NOTITIE ONTWERPPRESENTATIE ACTIE BETROKKEN BEWONERS

Datum: 16 april 2024

Tijdens de bijeenkomst waren 21 bewoners aanwezig. Joop Schaghen heeft een toelichting gegeven op het voorlopige ontwerp van de Zeeheldenbuurt.

Afbeelding 1: voorlopig ontwerp Zeeheldenbuur

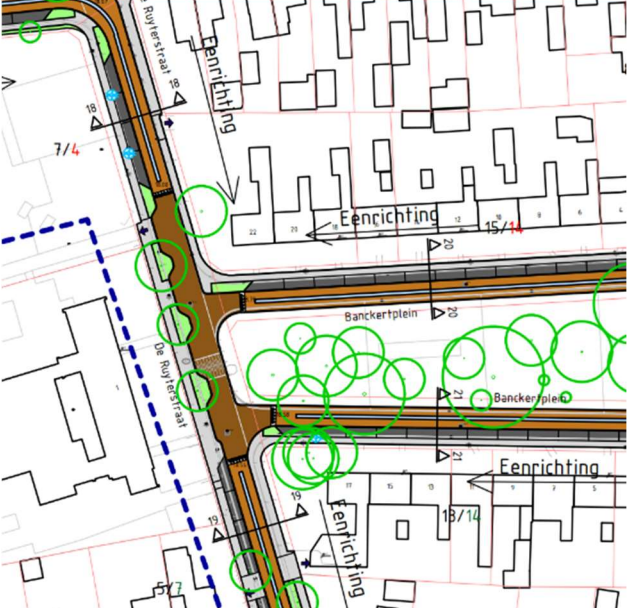
Nr.	Vraag	Reactie
1	Is er in de Concordialaan ook maatwerk in het ontwerp toegepast?	Wij zijn vanuit Heijmans niet betrokken geweest bij het ontwerp van de Concordialaan. Wel nemen we leerpunten mee vanuit deze 1 ^e fase, waaronder: De parkeervakken krijgen een afwijkende eigen kleur anders dan de rijbanen, trottoirs en inritten
2	Cortenaerstraat, de bomen gaan daar weg, erg jammer dat er geen nieuwe bomen teugkomen. Waarom gaan ze weg en waarom komen er geen nieuwe bomen?	Bomen zijn beoordeeld in een vitaliteitsonderzoek vanuit de gemeente. Uit dat onderzoek komt naar voren dat de huidige bomen niet voldoende levensvatbaar meer zijn en om die reden verwijderd worden. We onderzoeken nog of door een aanpassing van het ontwerp er ruimte gevonden kan worden voor een aantal groenvakken met bomen. De benodigde ruimte proberen we te vinden door het weglaten van het trottoir aan de oostzijde. Als er geen kabels en leidingen in de ondergrond aanwezig zijn op de plekken van mogelijke groenvakken dan kunnen er bomen geplant worden.

Nr.	Vraag	Reactie
3	Waarom wordt met de wens vanuit bewoners rondom Shared Space (auto te gast) niks gedaan.	Een inrichting waarbij de auto te gast is, is langere tijd in de mode geweest en ook toegepast. De laatste tijd zie je dat veel van die gecreëerde situaties weer aangepast worden. Shared Space is meer bedacht voor pleinsituaties. Voor deze wijk, met veel zijstraten raden wij het af. Wij kiezen ervoor om een duidelijk voetpad aan te brengen (minimaal aan 1 zijde). En een minimale wegbreedte van 3.85 m. Op plekken kan de rijbaan smaller zijn (3,50 m.) door een groenvak of parkeervak. De wegbreedte van 3.85 m. en de plaatselijke versmallingen werken snelheid remmend. Auto's moeten op elkaar wachten. Een auto en een fietser kunnen elkaar wel veilig passeren bij een wegbreedte van 3.85m.
4	Wat is de startdatum van de uitvoering en hoeveel tijd nemen de werkzaamheden in beslag?	<p>De werkzaamheden starten naar verwachting in januari 2025 een en ander afhankelijk van weersomstandigheden. De eerder gecommuniceerde start in september 2024 is niet meer haalbaar vanwege uitloop van het voorbereidingstraject. Deze uitloop komt door de complexiteit van het ontwerpproces in de wijk. Ook financiële tegenvallers in het project en het zoeken naar een oplossing voor de gevonden fundering onder de weg die niet gestort kan worden kost meer tijd.</p> <p>De werkzaamheden in de wijk duren ongeveer een jaar. De duur van de uitvoering is nog onzeker omdat de planning van de werkzaamheden aan kabels en leidingen in combinatie met onze fasering nog niet duidelijk is.</p>

5	Hoe wordt er omgegaan met de boomspiegels in het nieuwe plan, woerden die wel onderhouden en komt er beplanting in.	In de boomspiegels komt beplanting die is afgestemd op de groeiplaats (planten die onder bomen kunnen groeien en tegen schaduw kunnen).
6	Als er nieuwe bomen gepland worden komt er dan variatie in het sortiment per straat?	Het beplantingsplan is nog in de maak. Het is beleid van de gemeente om soorten af te wisselen en niet meer met uniforme laanbeplanting te werken.
7	Er wordt parkeerdruk ervaren van buiten de wijk omdat deze wijk net buiten de vergunningszone valt. Bezoekers van het centrum parkeren hier gratis. Hoe kan de gemeente deze overlast te beperken?	Het wel of niet invoeren van parkeerzones valt buiten de invloedssfeer van dit project.

Nr.	Vraag	Reactie
8	<p>Verkeersveiligheid bij de school (Lettertuin) is nu een issue met name tijdens de spitsmomenten, hoe gaan jullie daar in het nieuwe plan mee om?</p>	 <p>In de straten nabij de school wordt eenrichtingsverkeer voorgesteld. In de Ruyterstraat, voor de ingang naar de school, komen plekken waar men even de auto kan parkeren om kinderen te laten in-uitstappen (Zoen-Zoef zone). De auto kan daar niet op de stoep staan dus er blijft een veilige looproute voor kinderen over. Ter plaatse van de aansluiting Ruyterstraat-Banckertplein komt een verhoogt plateau in de weg die de snelheid moet remmen.</p>
9	<p>In het voortraject is beloofd dat er per straat wensen opgehaald zouden worden, waarom is dat niet gedaan?</p>	<p>Er is door de gemeente en bewoners in het voortraject veel aandacht besteedt aan het ophalen van wensen. De gemeente betreurt het dat er in die periode verwachtingen zijn gewerkt die niet waargemaakt worden. Dit is in november 2023 in een brief van de gemeente ook nader toegelicht. Door nu aan de indertijd actief betrokken bewoners een toelichting te geven op het ontwerp en hoe we zijn omgegaan met alle opgehaalde wensen hopen we enigszins recht te doen aan de inspanning die indertijd door bewoners is geleverd.</p>

10	<p>In een andere wijk in Ede zet Liander alle lichtmasten in het voetpad aan de zijde van de straat waardoor de doorgang op het voetpad voor voetgangers met bijv. kinderwagen te smal is, gebeurt dat hier ook?</p>	<p>De plek van de lichtmasten bepalen we vanuit de gemeente. De masten blijven zoveel mogelijk staan waar mogelijk en wanneer ze verplaatst moeten worden dan komen ze tegen de rand van de erfgrans aan te staan en niet langs de straat.</p>

Nr. Vraag	Reactie
<p>11 Er is nu geen in-uitrit voor fietsers van en naar de fietsenstalling aanwezig waardoor fietsers langer over de het trottoir fietsen en dat is gevaarlijk. In het ontwerp ziet men nu een parkeerplaats voor die ingang en dat is niet wenselijk omdat dan nog steeds fietsers over het trottoir gaan fietsen. Hoe kan deze situatie voorkomen worden?</p>	<p>Reactie</p>  <p>De parkeerplaats voor de ingang naar de fietsenstalling vervalt. En mogelijk verlengen we het plateau. Tussen het voetpad en de rijbaan komt geen verhoogde trottoirband maar een oloopband waar je eenvoudig overheen kunt fietsen. Een oloopband is een betonband met een afgeschuinde bovenkant waardoor er geen opstaande rand is tussen voetpad en rijbaan.</p>  <p><i>Afbeelding 2: de pijl geeft de plek van de oloopband weer (in dit profiel tussen rijbaan en parkeerplaats). Dit type band is ook aanwezig tussen voetpad en rijbaan.</i></p>

<p>12 In het voortraject is beloofd dat er minimaal twee bomen komen in het groenvak aan beide zijde van het witte kerkje, Bettenkamp 29 (groenvakken Notaris van Puttenstraat). Waarom is dat niet opgenomen in het huidige ontwerp?</p>	 <p>Bovenstaande schets is de wens zoals geuit tijdens de bijeenkomst. Of het mogelijk is bomen aan te brengen hangt onder andere af of er in de grond kabels en leidingen liggen. Als we bomen aanbrengen moet de grond waarin de bomen komen te staan vervangen (verbeterd) worden. Het gevolg is dan wel dat de hagen verdwijnen en er andere beplanting voor in de plaats komt. We bepalen in het projectteam wat haalbaar is. Als er geen ondergrondse obstakels aanwezig zijn komen er enkele bomen.</p>
<p>13 Waarom wordt er op meer plekken niet gewerkt met haaks parkeren?</p>	<p>Haaksparkeren is alleen efficiënt als er voldoende ruimte is om ook de straat (rijbaan) te verbreden naar 6 meter. Haaks parkeren is in een doorgaande</p>

Nr.	Vraag	Reactie
		<p>straat niet wenselijk in verband met minder zicht bij achteruit uitrijden. Ook neemt aanrijdgevaar met fietsers toe bij haaks parkeren.</p>
<p>14</p>	<p>Waarom is in de Ruyterstraat geen knik (as verspringing) opgenomen om de snelheid eruit te halen? Het is nu een vrij breed profiel waardoor er zorgen zijn dat men te hard kan rijden.</p>	<p>In de Ruyterstraat ter hoogte van het Slijpkruikpark is wel een as verspringing opgenomen door het parkeren meer op de rijbaan te projecteren in combinatie met een eenzijdig voetpad van 1,50 meter. Zie onderstaande uitsnede in de rode cirkel.</p>  <p>Door in een deel van de straat parkeren aan twee zijden mogelijk te maken is er geen ruimte voor een as verspringing. Als je kiest voor eenzijdig parkeren kun je werken met afwisselend aan de ene zijde van de straat parkeren en dan weer aan de andere zijde waardoor een as verspringing ontstaat. Als we hiervoor kiezen dan kunnen we minder parkeerplaatsen realiseren in deze straat. Omdat parkeren in de wijk al onder druk staat kiezen we hier niet voor. Op elke kruising met een zijstraat zijn verhoogde plateaus of schijnplateaus opgenomen. De verhoogde plateaus werken snelheid remmend en de schijnplateau's geven extra attentiewaarde op een kruising wat ook snelheid remmend werkt. Omdat de straat is verdeeld in relatief korte delen kiezen we voor een smaller wegprofiel in combinatie met verhoogde plateau's of schijnplateau's en zijn extra snelheidsremmers niet noodzakelijk.</p>

<p>15</p>	<p>Er staat nu wel een opmerking op tekening maar hoe gaat de aanpassing van de verharding eruitzien voor de adressen</p>	<p>Er is na de bijeenkomst met de melder gesproken en de situatie is ter plaatse bekeken. Het knelpunt is voldoende duidelijk. We onderzoeken wat mogelijk is.</p>

Nr.	Vraag	Reactie
	<p>Veldhuizerweg 1,3,5?</p> 	
16	<p>In de Karel Doormanstraat zijn drie nieuwe laadpalen geprojecteerd. Dit kost dus 6 parkeerplaatsen voor reguliere auto's terwijl er in omliggende straten geen laadpalen staan. Kan het aantal laadpalen in deze straat niet minder? Daarnaast is er ook een laadpaal in de strook van 90 cm. getekend maar dan kun je er niet meer langs lopen, kan die vervallen?</p>	<p>De laadpalen op de tekening betreft reserveringen voor de toekomst. We checken in het ontwerp of de laadpaal in de toekomst op de geplande plek past. Er komt pas een laadpaal als er een verzoek komt voor een laadvoorziening in de straat. In deze straat zijn er meer palen als reservering getekend dan in andere straten omdat er nagenoeg geen eigen opritten aanwezig zijn. Bij een eigen oprit moet laden op eigen terrein opgelost worden, dan zijn er minder publieke plekken nodig.</p>
